**Bebauungsplan „SO Photovoltaik – Am Rehbecker Weg“**

Frühzeitige Beteiligung der Behörden gemäß § 4 (1) BauGB und der Öffentlichkeit gemäß § 3 (1) BauGB

**A: Behördenbeteiligung gemäß § 4 (1) BauGB**

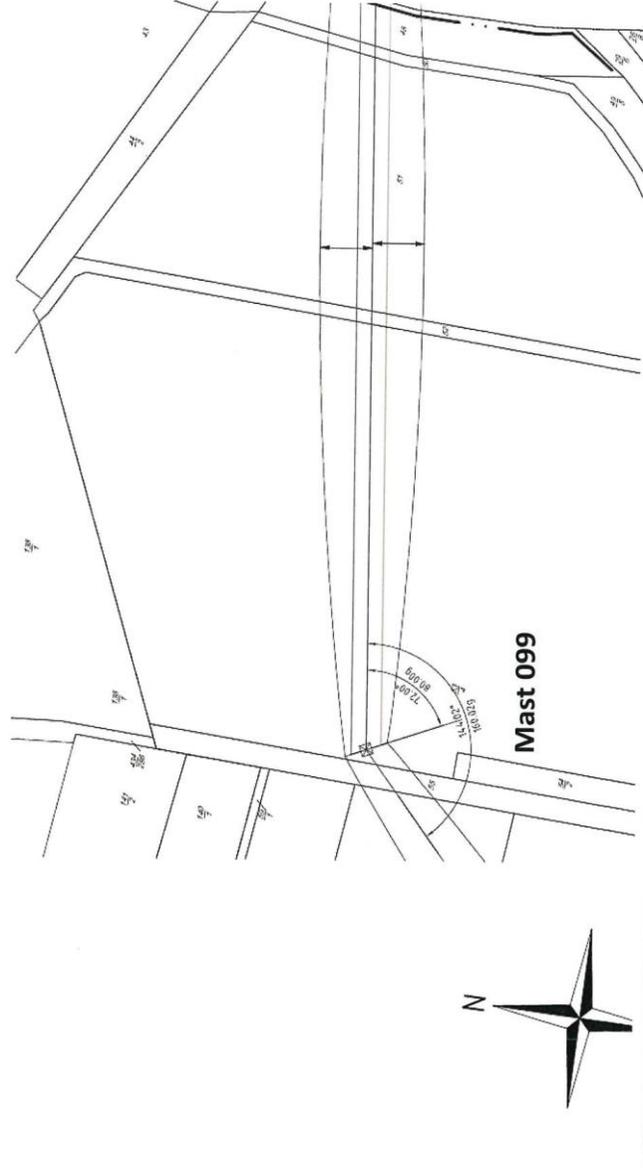
Für unseres sich innerhalb der Anfragegebiete befindliches Fernmeldekabel benötigen wir einen Schutzbereich von 3,00 m, d. h. 1,50 m zu jeder Seite der Kabelachse. Über und unter dem Fernmeldekabel benötigen wir einen Schutzbereich von je 1,00 m.

Innerhalb dieses Leitungsschutzstreifens dürfen ohne vorherige Abstimmung mit uns über dem vorhandenen Geländeniveau nichts aufgeschüttet oder abgestellt werden. Es dürfen keine Abgrabungen oder Erdarbeiten vorgenommen und keine Pfähle und Pfosten eingebracht werden

Die Lage des Fernmeldekabels entnehmen Sie bitte dem beigefügten Lageplan der Sparte Fernmelde.

**„Wieren-Lüchow“, LH-10-1109 (Mast 099-100)**

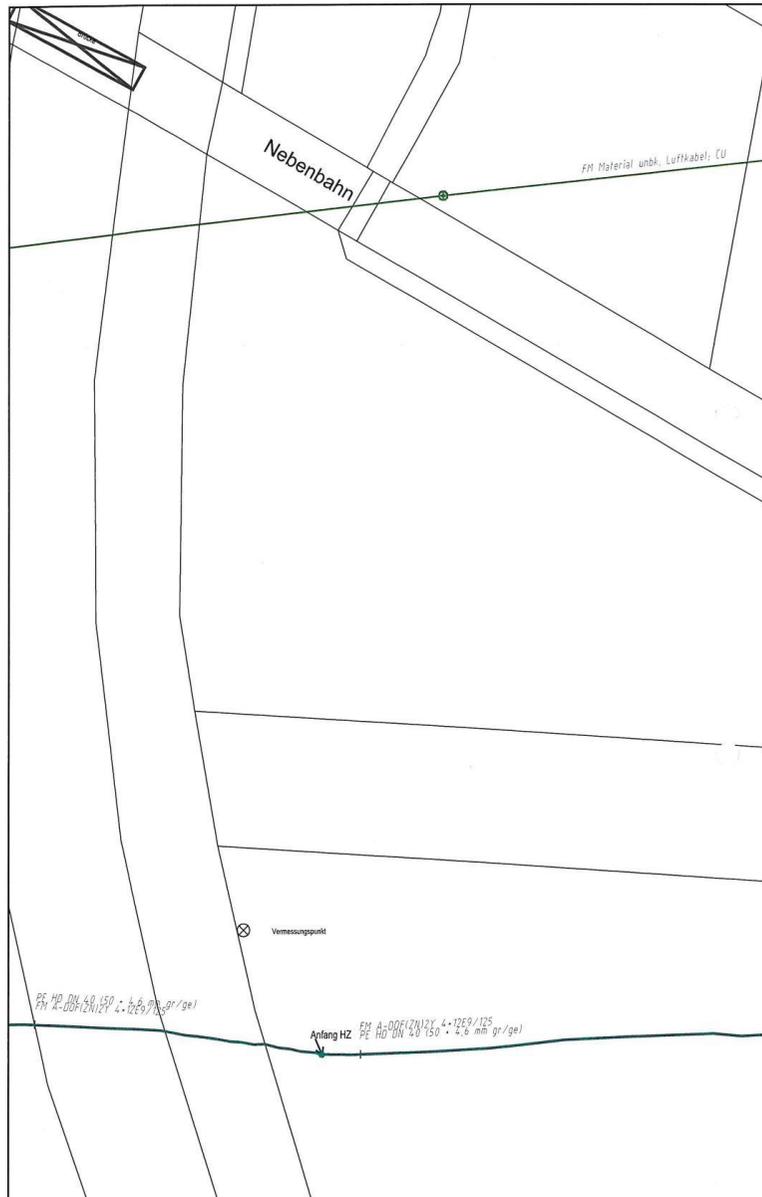
Die Sicherheitsabstände zu unserer 110-kV-Hochspannungsfreileitung „Wieren-Lüchow“, LH-10-1109 (Mast 099-100) werden durch die DIN EN 50341-1 (VDE 0210-1) geregelt.

Arbeiten und geplante Bauungen innerhalb des Leitungsschutzbereiches sind grundsätzlich im Detail mit uns abzustimmen. Innerhalb des Leitungsschutzbereiches sind die zulässigen Arbeits- und Bauhöhen begrenzt. Eine Bebauung innerhalb des Leitungsschutzbereiches ist zu vermeiden. Die Lage des Leitungsschutzbereiches entnehmen Sie bitte dem beigefügten Lageplan der Sparte Hochspannung.

Unterhalb der ruhenden Leiterseile sollten möglichst keine Module aufgestellt werden. Sollten bei Arbeiten an den Leiterseilen für die Dauer der Arbeiten jedoch die Module unterhalb der 110-kV-Hochspannungsfreileitung auf Kosten des Eigentümers demontiert werden, kann einer Bebauung auch unter unserer 110-kV-Hochspannungsfreileitung zugestimmt werden.

Im Radius von 10,00 m um das sichtbare Mastfundament (Mast 100) sind jegliche Maßnahmen untersagt. Der Maststandort muss für Unterhaltungsmaßnahmen zu jeder Zeit, auch mit schwerem Gerät wie z.B. Lastkraftwagen oder Kran, zugänglich sein.

Wird zur Kenntnis genommen. Die benannten Sicherheitsabstände sind in der Planung berücksichtigt.
